ATESTATU NR.	 Žirmūnų g. 27, LT-09105, Lietuva Telefonas: (8 5) 2313209 Faksas: (8 5) 2107687, www.infes.lt				Statinio projekto pavadinimas: LIETUVOS NACIONALINIO DRAMOS TEATRO GEDIMINO PR.4, VILNIUJE REKONSTRAVIMO PROJEKTAS			
					Statinio numeris ir pavadinimas: LIETUVOS NACIONALINIO DRAMOS TEATRO GEDIMINO PR.4, VILNIUJE REKONSTRAVIMO PROJEKTAS			
	Pareigos	V. Pavardė	Parašas	Data	Projekto dalis:			
4139/A1407	PV	G. Kančaitė		2017	STATINIO ARCHITEKTŪRA			
4139/A1407	PDV(SA)	G. Kančaitė		2017				
A1439	ARCH.	G. Kežys		2017	Brėžinys: 3 AUKŠTO PLANAS	Mastelis	Laida	
	ARCH.	O.Narušis		2017		M 1:250	0	
LT	Statytojas: LIETUVOS NACIONALINIS DRAMOS TEATRAS				Dokumento žymuo: IN 145 - PP - SA - B.6			
					Lapas	Lapų		
					1	1

**DĖL PROJEKTYNIŲ PASIŪLYMŲ LIETUVOS NACIONALINIO TEATRO
REKONSTRAVIMUI GEDIMINO PR. 4**

VILNIAUS MIESTO NEKILNOJAMOJO KULTŪROS PAVELDO VERTINIMO TARYBOS POSĖDŽIO PROTOKOLAS

1. Lietuvos nacionalinio dramos teatro **Gedimino pr. 4** renovavimo ir modernizavimo projektinių pasiūlymų svarstymas (užsakovas UAB „INFES“, PV-Gustė Kančaitė).

PROJEKTUOJAMAS FASADAS TARP AŠIŲ "A"-"M" GEDIMINO PR. IŠKLOTINĖS FRAGMENTE M1:250

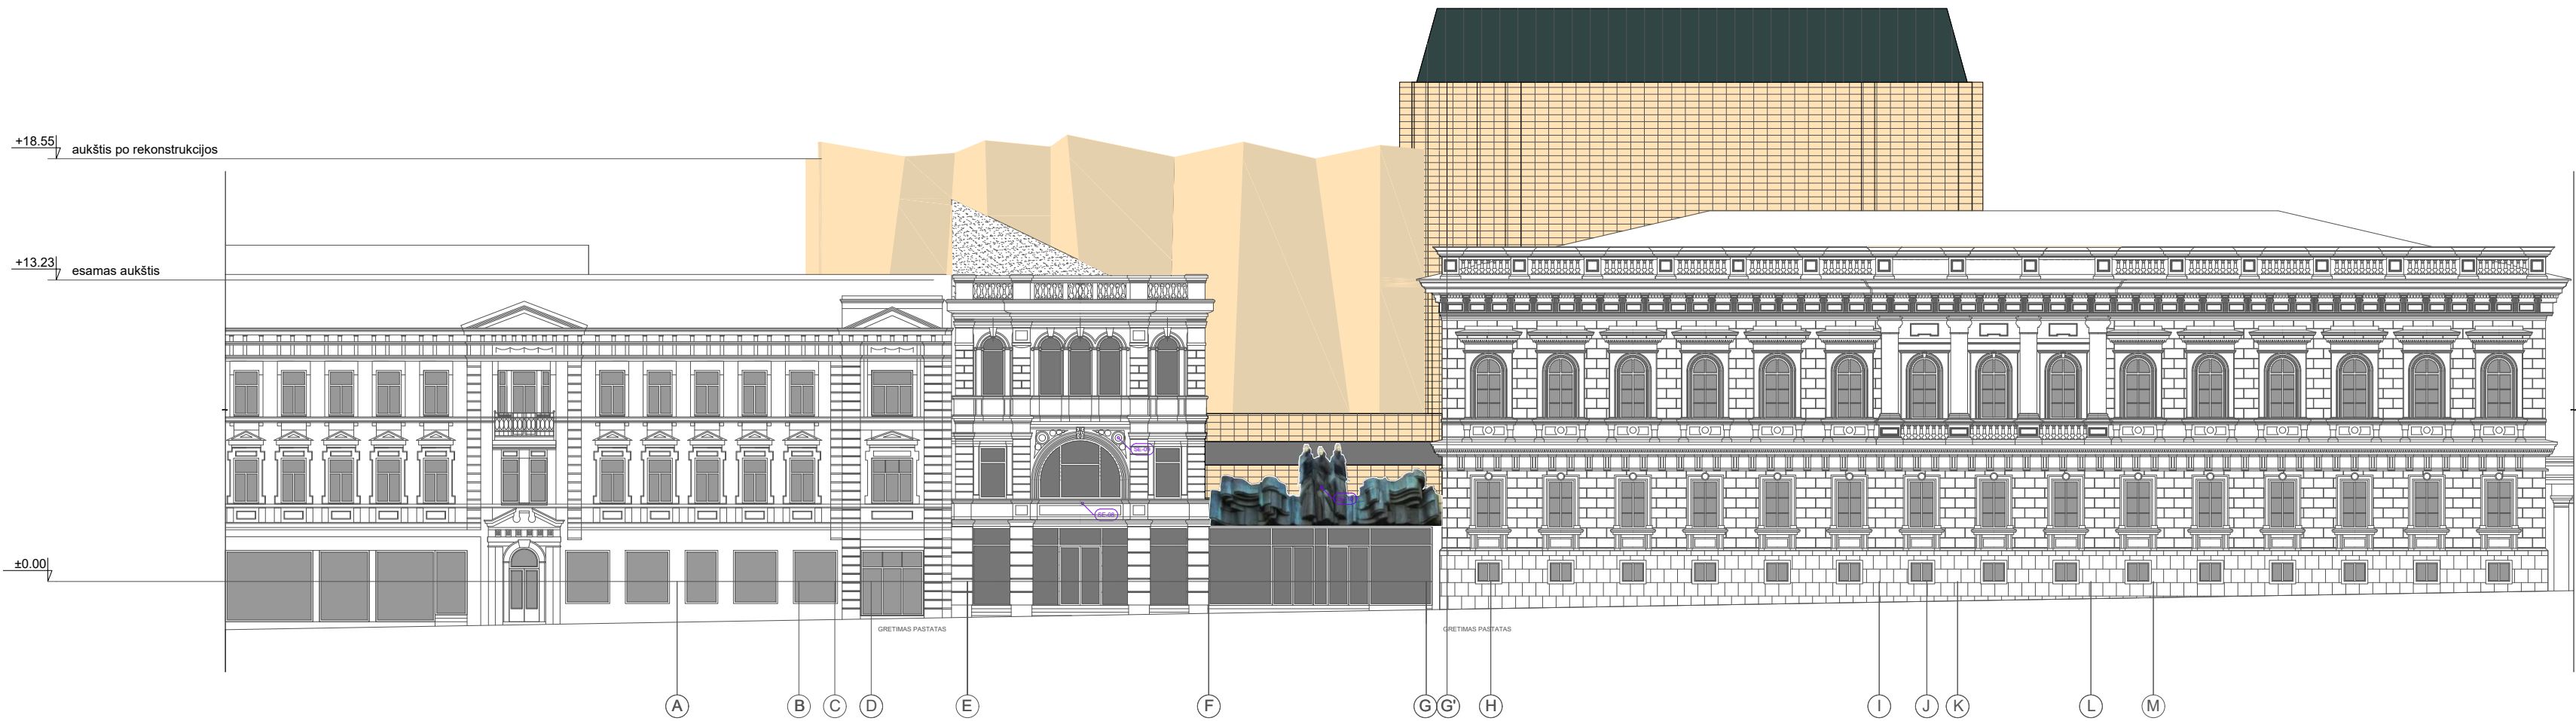
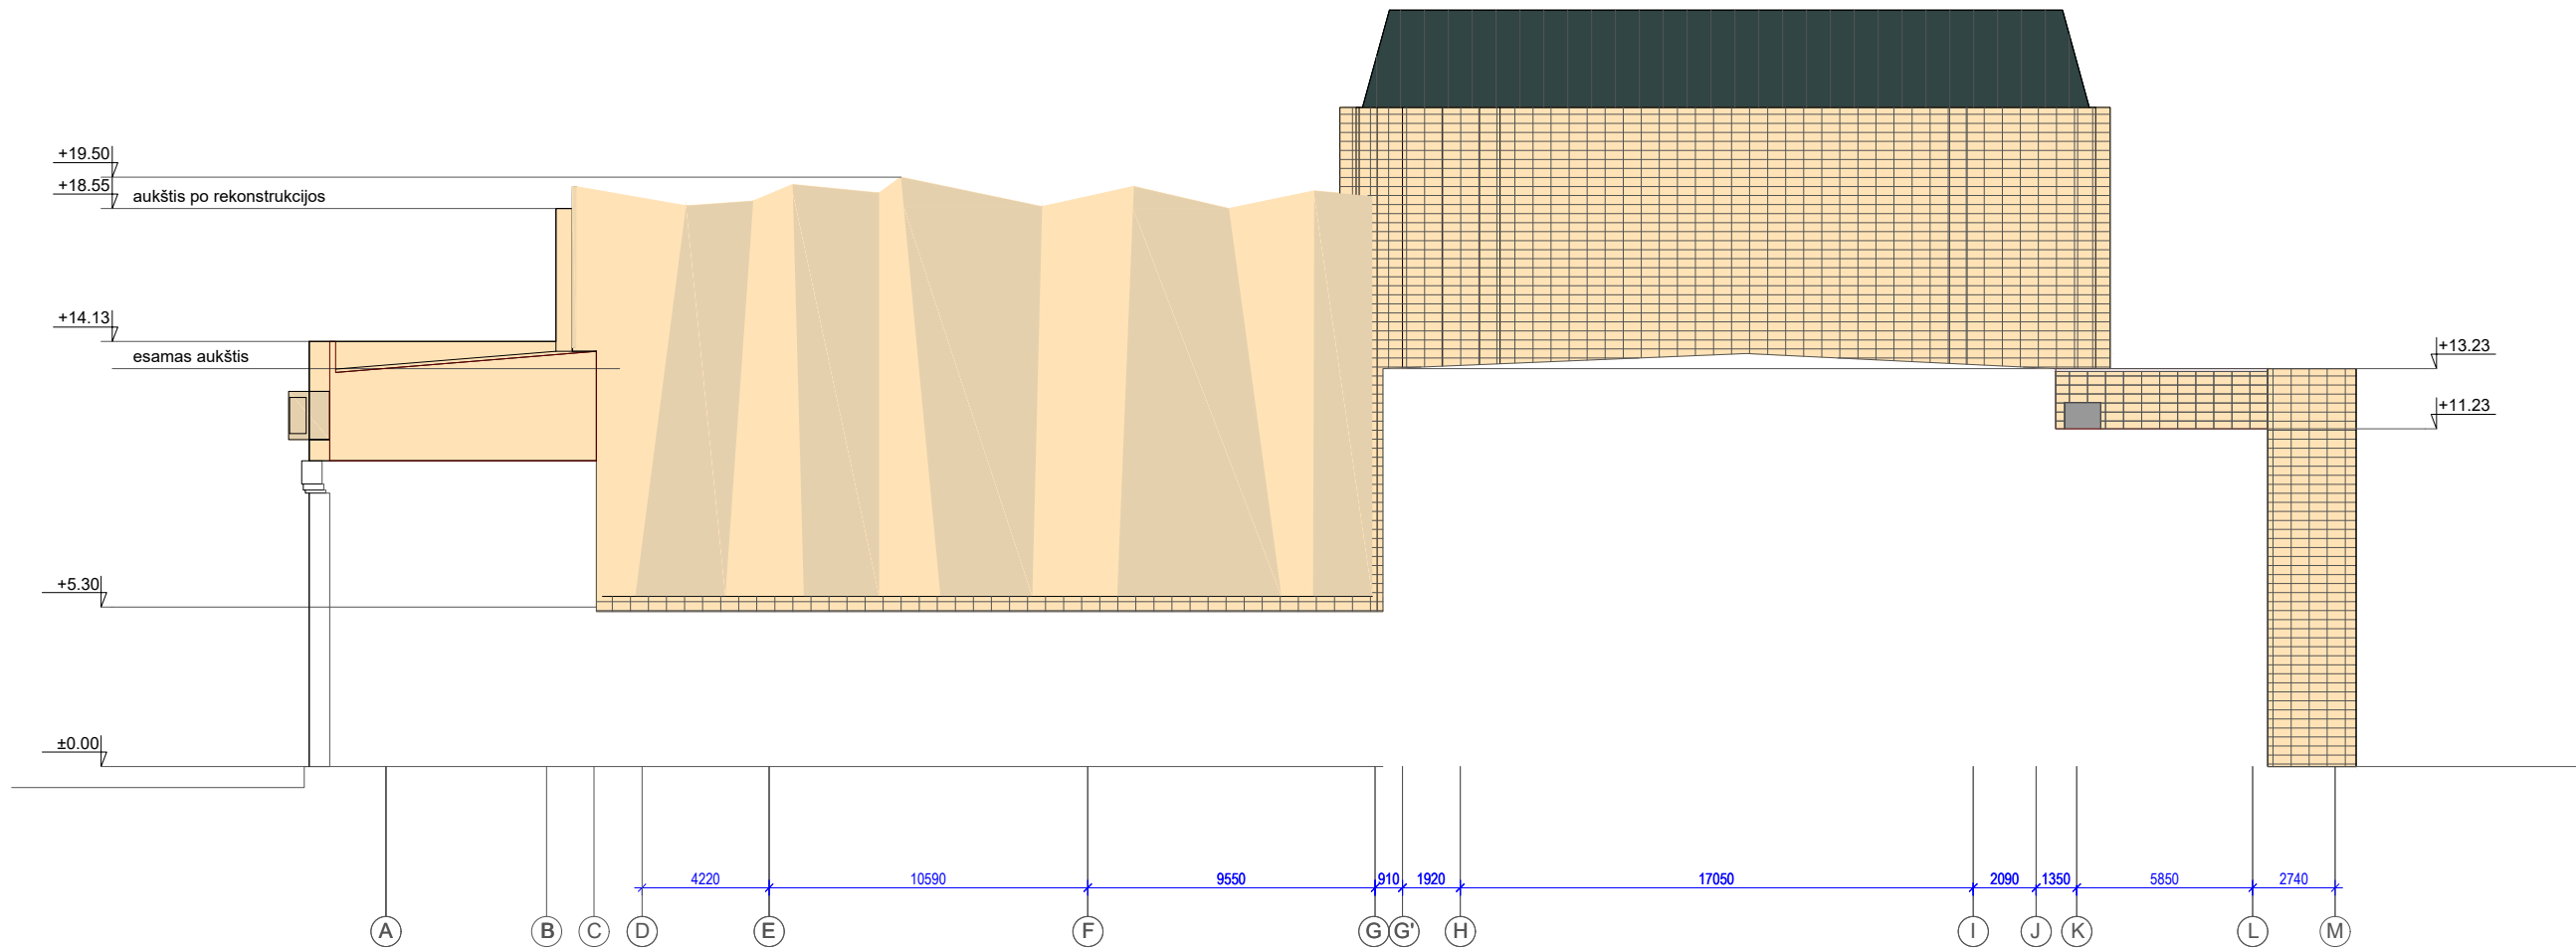
A. Gučas pažymėjo, kad naujai projektuojamos salės tūrio tamsus dekoras „pradangina“, o pasirinktas salės aukštis „perpjauna“ Lietuvos Nacionalinio dramos teatro fasado skulptūras, kurios šiuo metu yra dangaus fone. Pasiūlė kilstelėti salės tūrio aukštį ir naudoti šviesias apdailos medžiagas, pvz., gelsvą keramiką.

G. Kirdeikienė. Be abejonės, rekonstruojamo Teatro fasadai bus matomi tiek nuo visų svarbiausių apžvalgos taškų, tiek nuo Gedimino prospekto. Projektuojamos salės tūrį reiktų kilstelėti, kad skulptūros atsidurtų fasado fone, medžiagos galėtų būti klinkerio plytelės ar šviesi tinkuota danga. Mažosios salės tūrio kiemo dalyje sprendiniams pritaria.

V. Janušauskaitė pritarė projektuojamam teatro pastato tūriui bei projektiniams sprendiniams, kurie matomi nuo Gedimino pr. Pritarė A. Gučo išsakytai nuomonei. Pasiūlė projektuojamo fasado apdailos medžiagas pasirinkti neutralesnes, pilkos, imituojančios dangų, spalvos.

R. Zilinskas atkreipė dėmesį, kad Teatro pastato tūris nėra vertingoji savybė. Didinama viena iš vidaus angų (su plytų angokraščiais) nesukelia didelių prieštaravimų. Pritarė rekonstravimo sprendiniams. Jo nuomone reiktų keisti fasadų spalvinį sprendimą, nesunivelijuojant su skulptūromis „Trys mūzos“. Senamiesčio apsaugos reglamente yra nurodyti apribojimai dėl aukščių, tūrių, reiktų atsižvelgti į juos. Įvertinti atitikimą galiojantiems teisės aktams.

A. Racevičienė patarė rekonstravimo esminiams sprendiniams. Jos nuomone reiktų keisti fasadų spalvinį sprendimą, nesunivelijuojant su skulptūromis „Trys mūzos“.

2. Koreguoti projektinius sprendinius, atsižvelgiant į Vilniaus miesto nekilnojamojo kultūros paveldo vertinimo tarybos narių išsakytas pastabas.
